监理联系单

工程名称: 江苏腾盛 5MWp 光伏发电项目

编号: ZHJL-TSLX-007

事由: 关于施工现场安全防护及文明施工的问题

厂房防腐涂层厚度

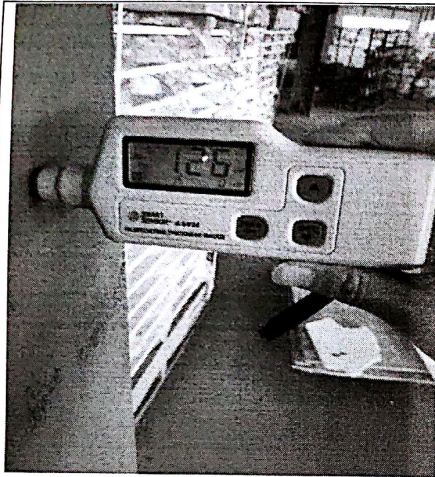
1、现场加固材料防腐层不达标问题, 依据《钢结构工程施工验收规范》GB50205-2001 第十四节: 室外应为 150 微米, 室内 125 微米。

整改要求: 1 加固材料防腐等级与原厂房保持一致。
